Oggetto: Piano Urbanistico Generale (PUG) dei Comuni di Bagno di Romagna, Mercato Saraceno e Verghereto. Assunzione della proposta di Piano a norma dell'art.45 della L.R. 21 dicembre 2017, n.24 comprensivo di proposta di variante al P.T.C.P./P.T.P.R.(Comune di Bagno di Romagna), ai fini degli adempimenti di cui agli artt. 19 e 52 della L.R. 24/2017.

**PROPOSTA DI MODIFICAZIONE DELLA
PIANIFICAZIONE DI ALTRI LIVELLI TERRITORIALI
(Art. 52 – L.R. 24/2017)**

Proposta di variante al PTCP e al PTPR

**VERIFICA DI ASSOGGETTABILITA' ALLA VAS
RAPPORTO PRELIMINARE AMBIENTALE**

PROPOSTA: 1

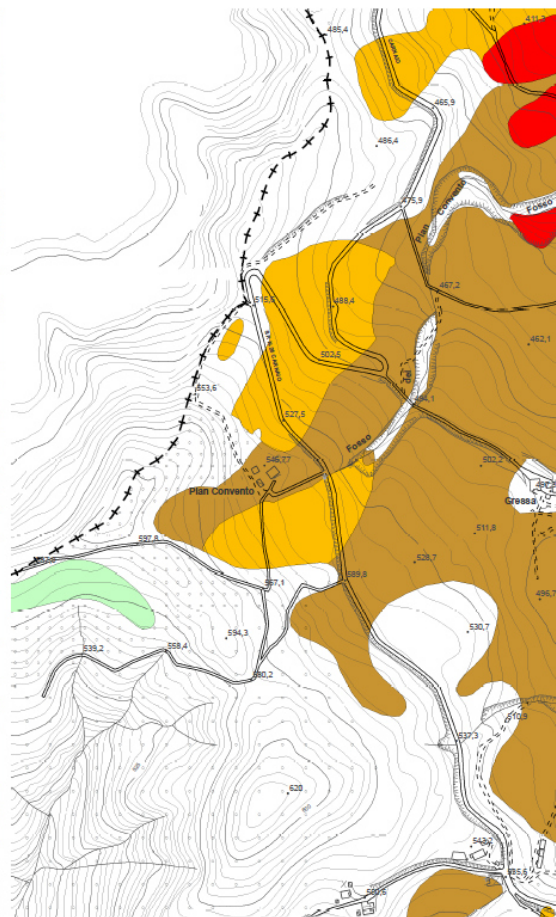
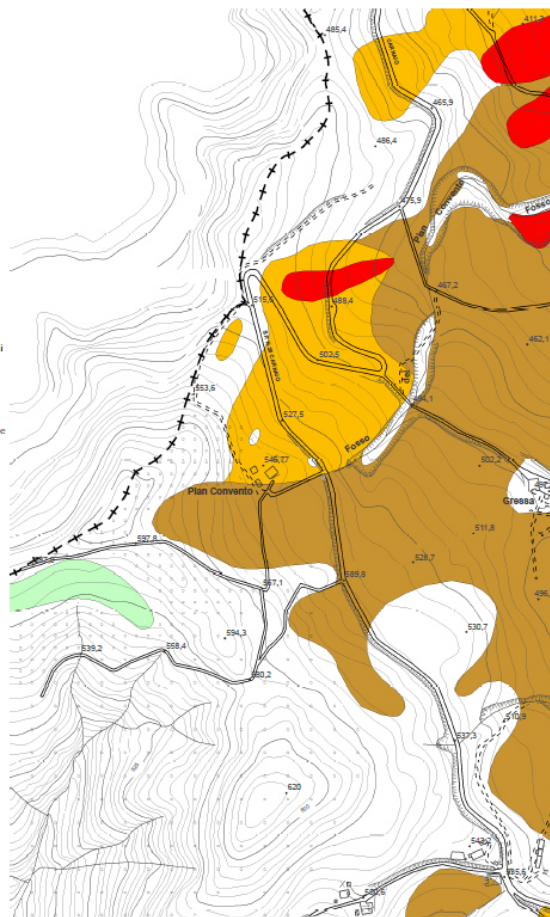
Ridifinizione limiti reciproci frana quiescente
(a2) e deposito di versante (a3) —
declassamento di lembo di frana da attivo (a1)
a quiescente (a2) x

PROPOSTA: 2

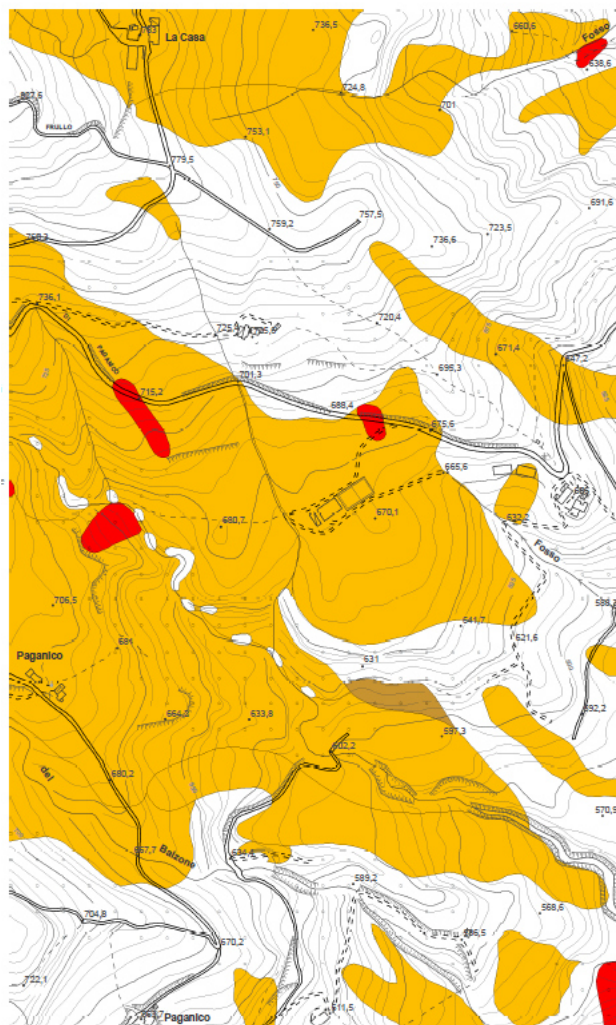
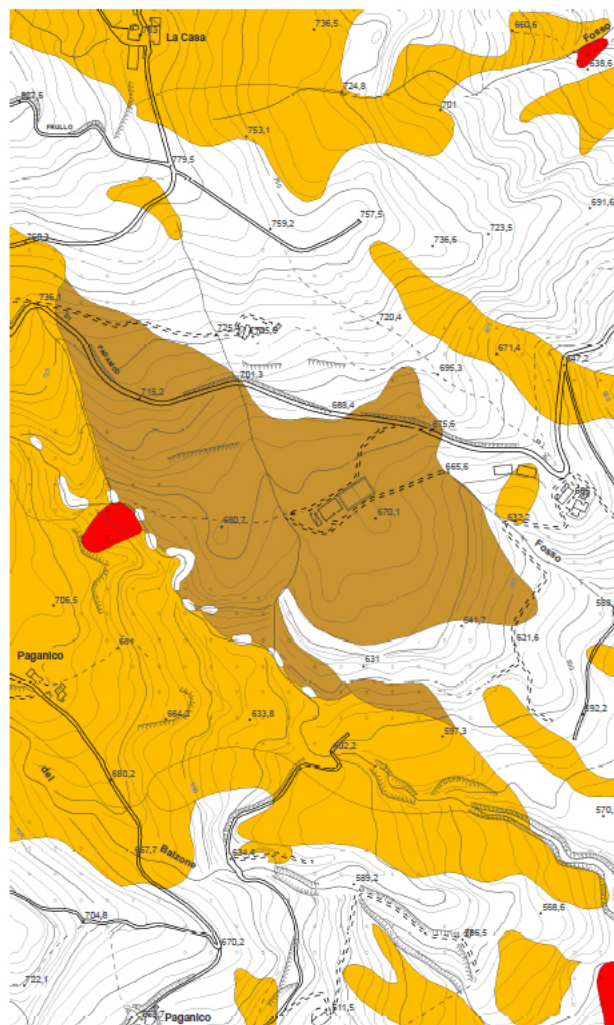
Riclassificazione di vasta plaga detritica definita da frana quiescente (a2) e limitati lembi frana quiescente (a2) a deposito di versante (a3) \square

PROPOSTA: 3

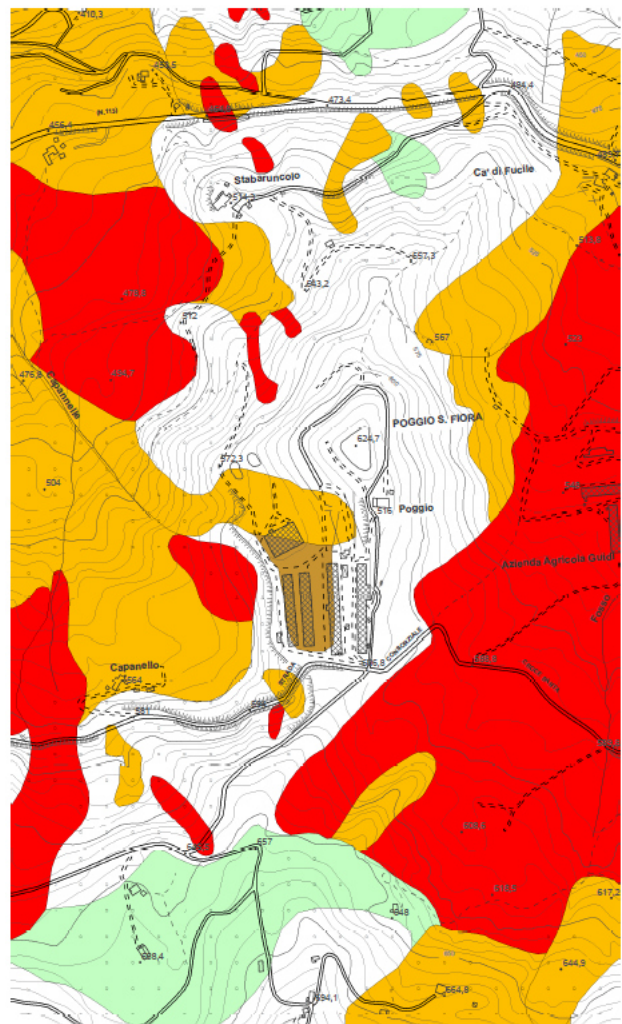
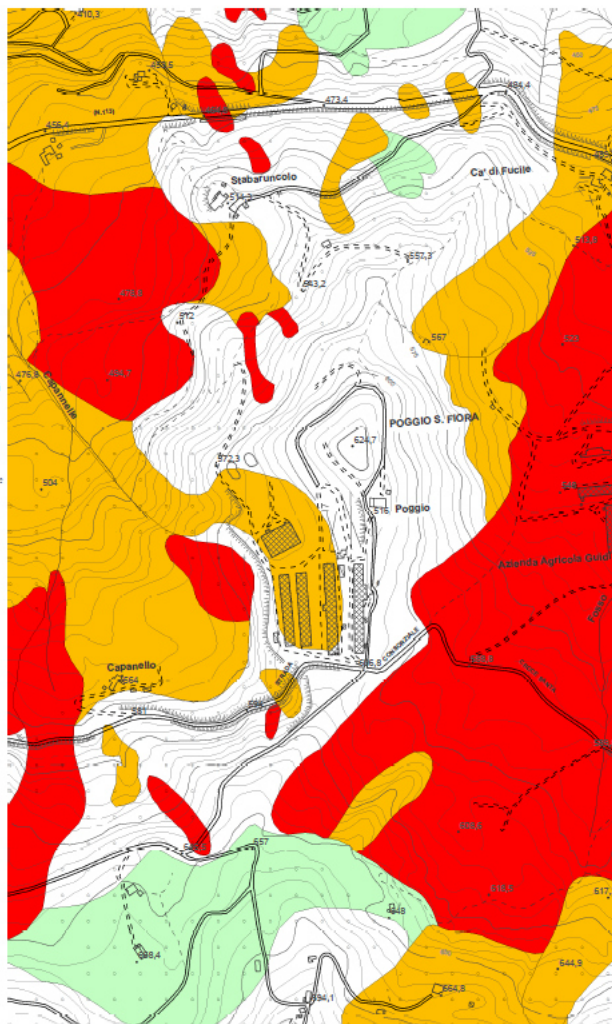
Riduzione limiti frana quiescente (a2) a favore
di deposito di versante (a3) α

PROPOSTA: 4

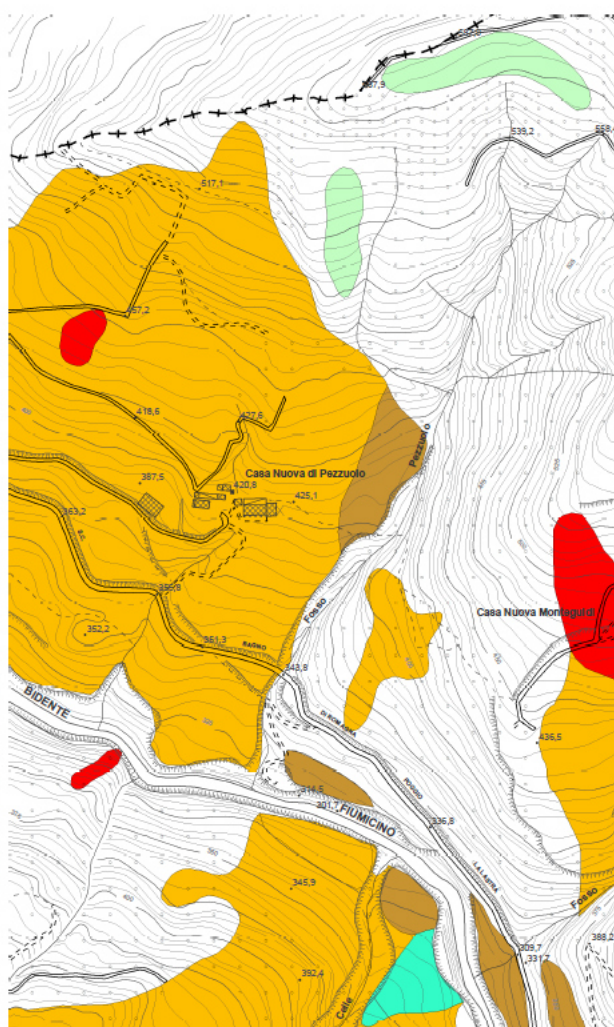
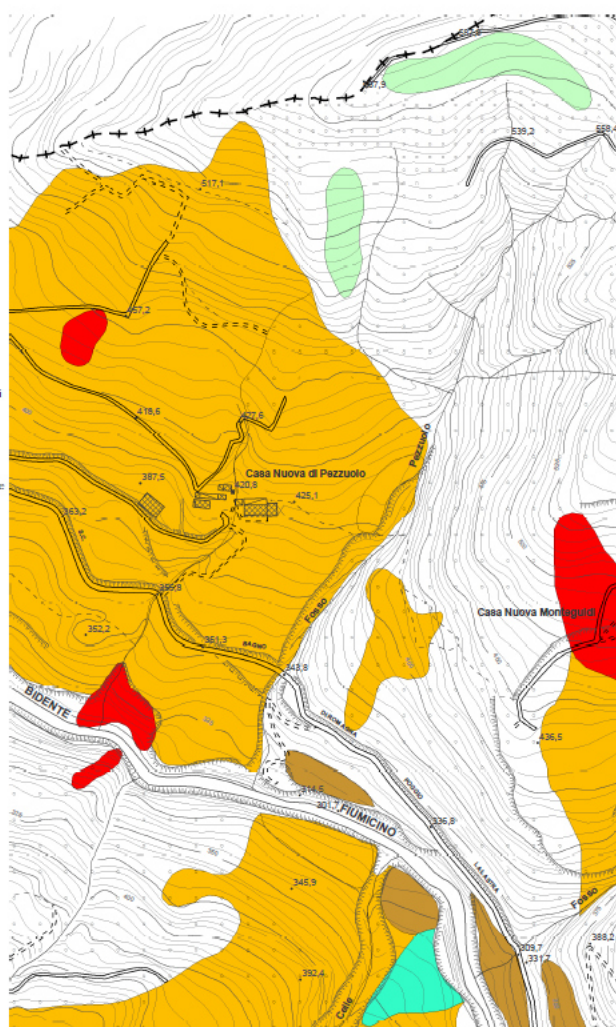
Limitata riduzione di vasta frana quiescente-
(a2)-vicariata per analoga forma ed-
estensione da deposito di versante-(a3)α

PROPOSTA: 5

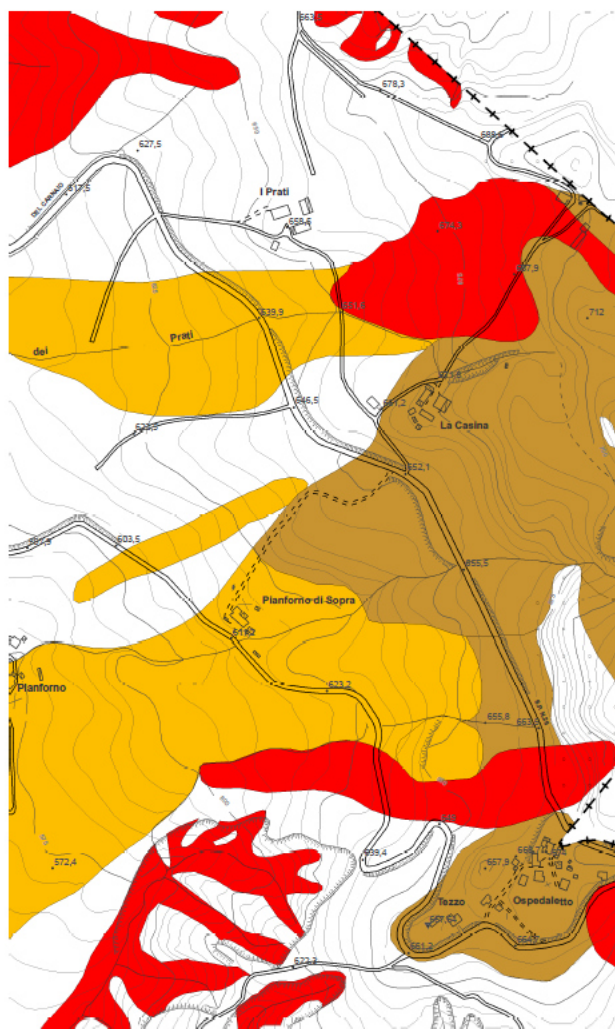
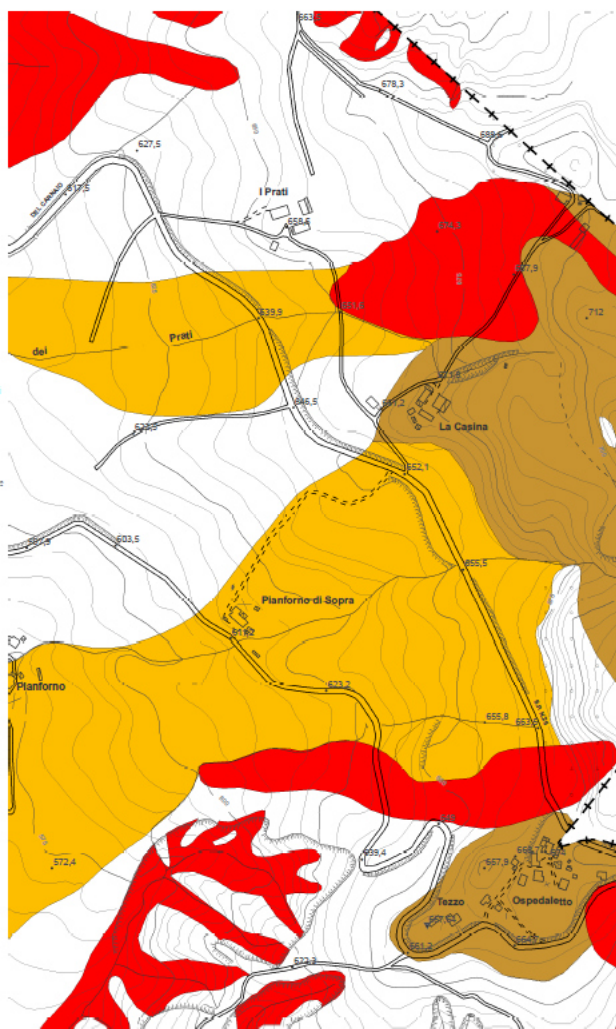
Estensione deposito di versante (a3) ---
riduzione frana quiescente (a2) --- inserimento
corpo di frana quiescente (a2) x

PROPOSTA: 6

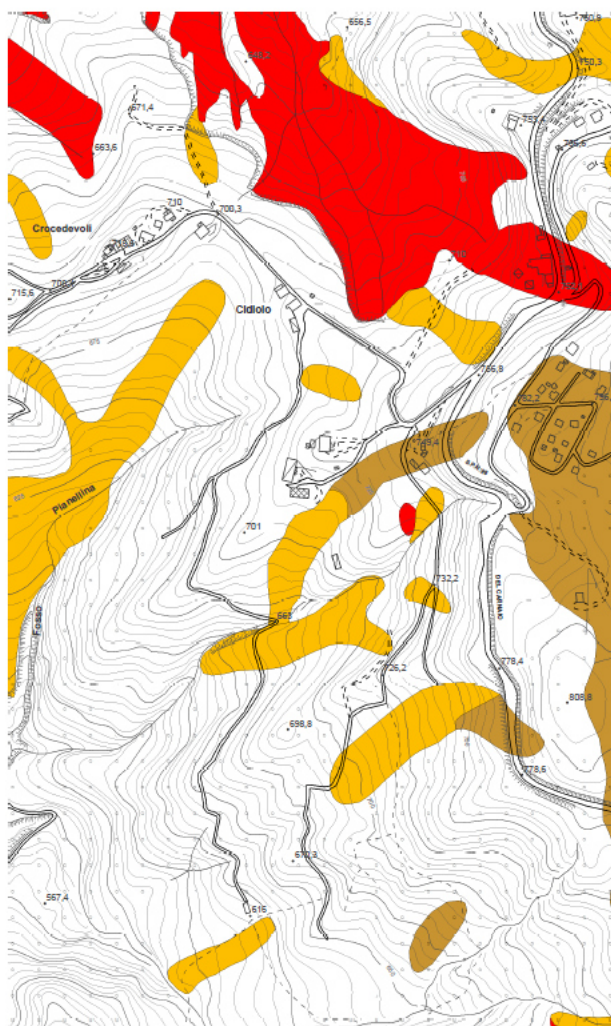
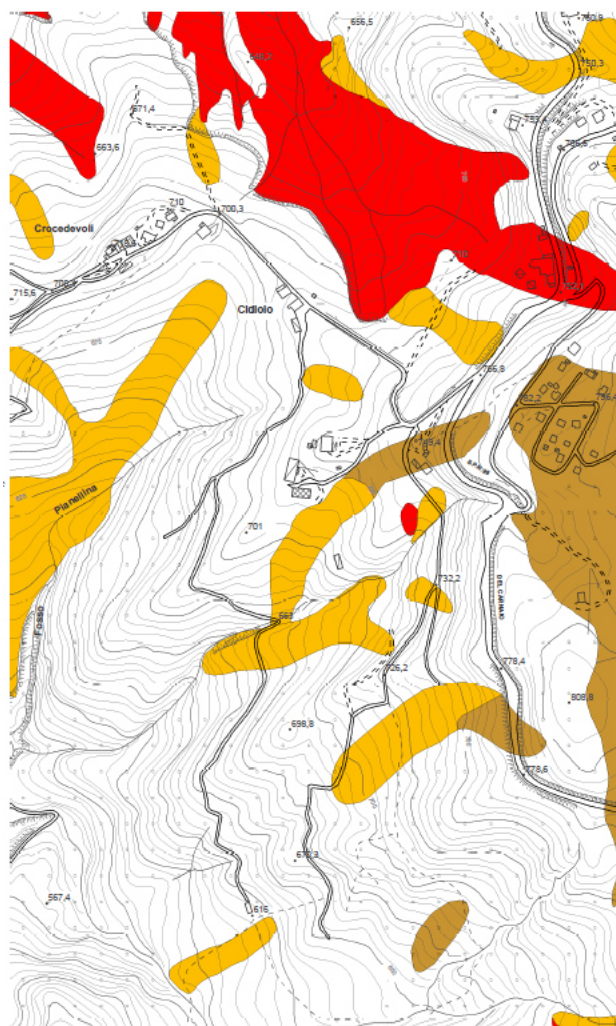
Inserimento di lembo di deposito di versante
(a3) e corrispondente riduzione di corpo di
frana quiescente (a2) Δ
